IZ.273.14.2022

dotyczy: postępowania o udzielenie zamówienia publicznego prowadzonego w trybie przetargu nieograniczonego na podstawie ustawy z dnia 11 września 2019 r. Prawo zamówień publicznych na realizację zadania: „Przebudowa i rozbudowa powiatowej krytej pływalni w Biłgoraju - etap I”

A. Pytania i odpowiedzi oraz zmiana treści SWZ

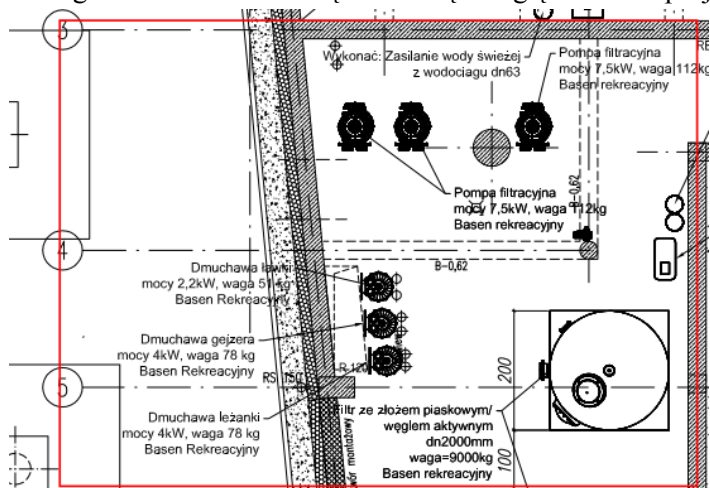
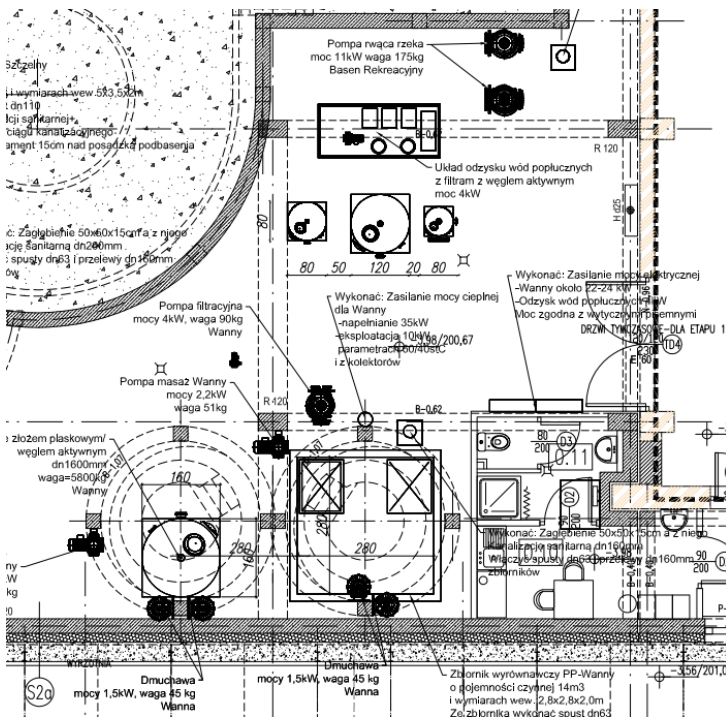
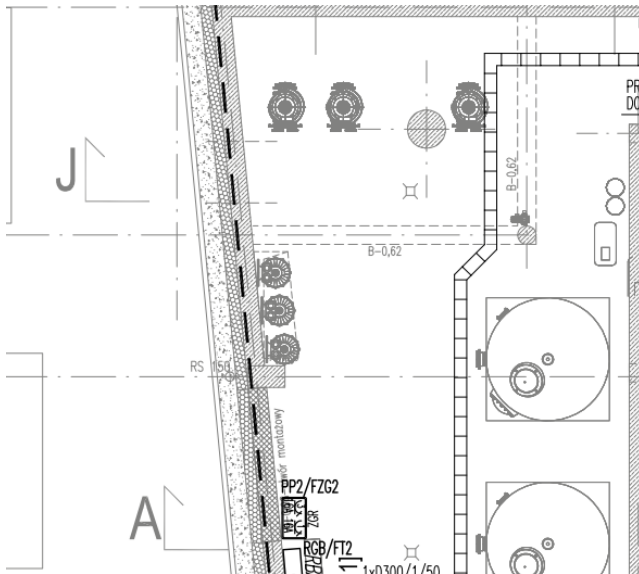
Prosimy o potwierdzenie, że wytyczne zawarte w projekcie branży technologii basenu, w szczególności zasilania urządzeń – są uwzględnione w projekcie instalacji elektrycznych

W zakresie branży elektrycznej jest doprowadzenie zasilania do rozdzielnic technologicznych, które zostaną zakończone kablem WLZ i podłączone do rozdzielnic technologicznej. Dostawa rozdzielnic technologii wraz z okablowaniem i podłączeniem do poszczególnych urządzeń technologii jest po stronie branży technologii basenu i należy to ująć w tym zakresie prac.

L2	L2	
R1/FWG	R1/FKG	
	N2XH 3x2,5mm2	
	0,3kW	
STEROWANIE	WPUSTY DACHOWE I KABLE GRZEJNE

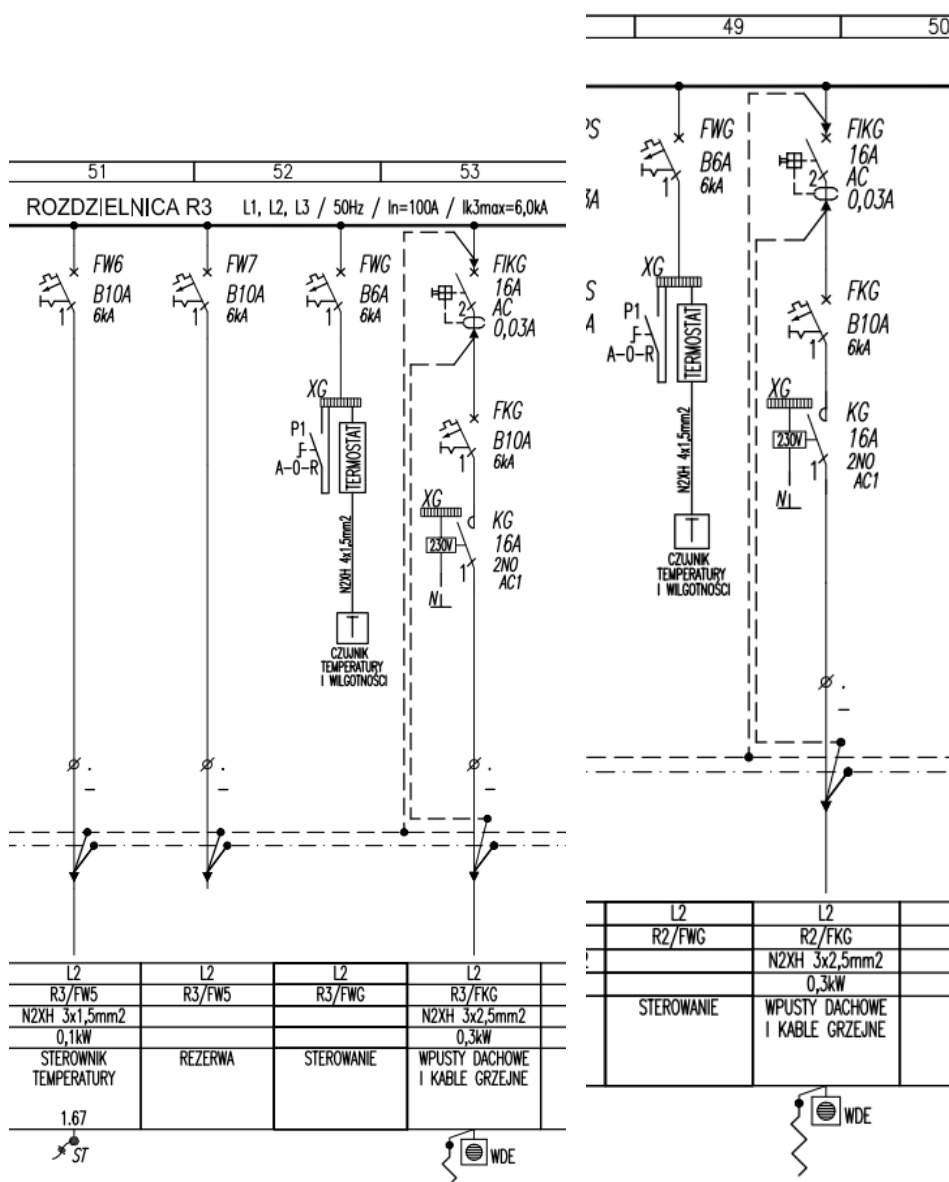
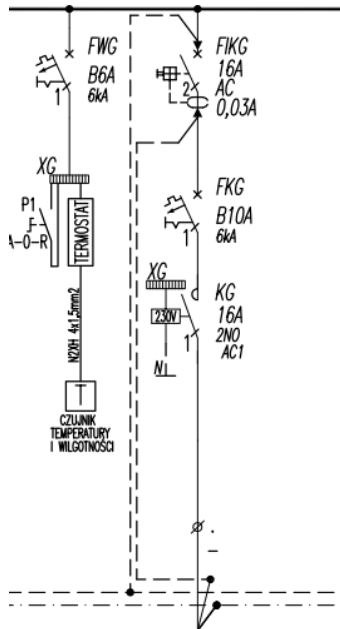
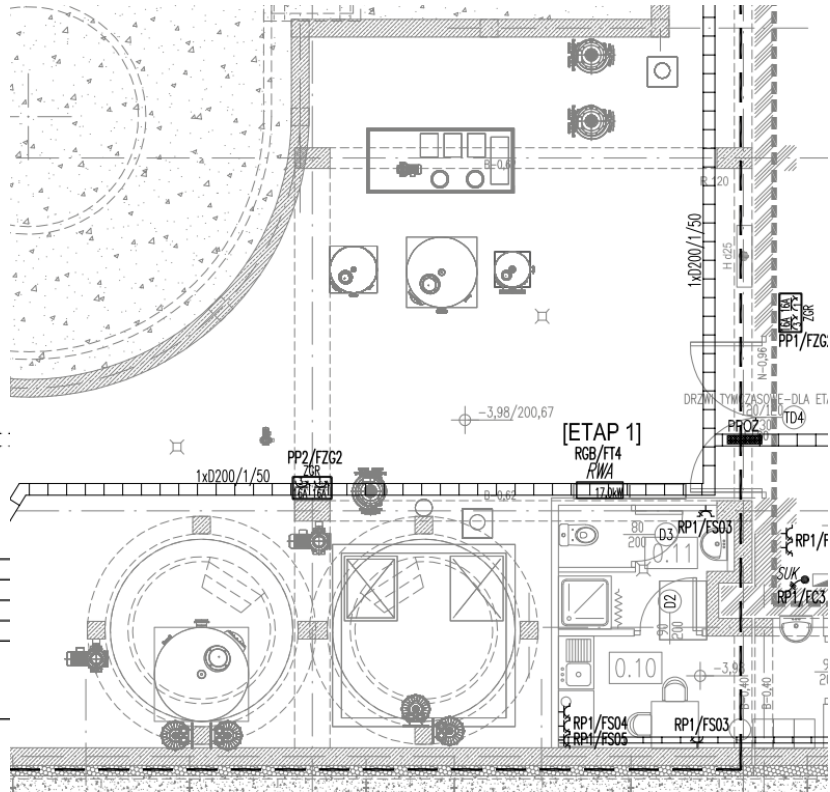
Prosimy o potwierdzenie, że zestawienia ilości kabli grzejnych z opisu są poprawne.

INSTALACJA PRZECIOBŁODZENIOWA			
1	Termostat elektroniczny z zasilaczem	kpl	1
2	Czujnik gruntowy	kpl	4
3	Kabel grzejny 20W/m o długości 12m	kpl	20
4	Kabel grzejny 20W/m o długości 25m	kpl	5
5	Taśma stalowa do montażu elementów grzewczych	kpl.	5
6	Taśma montażowa plastikowa do elementów grzewczych	kpl.	20

Nie znajdujemy obwodów o podanych mocach.

Odpowiedź: Obwody do zasilania kabli grzejnych zostały ujęte w branży elektrycznej na rys nr E37 – plan instalacji odgromowej na którym zostały uwzględnione punkty do zasilania do wpustów podgrzewanych oraz kabli grzejnych w rynnach.
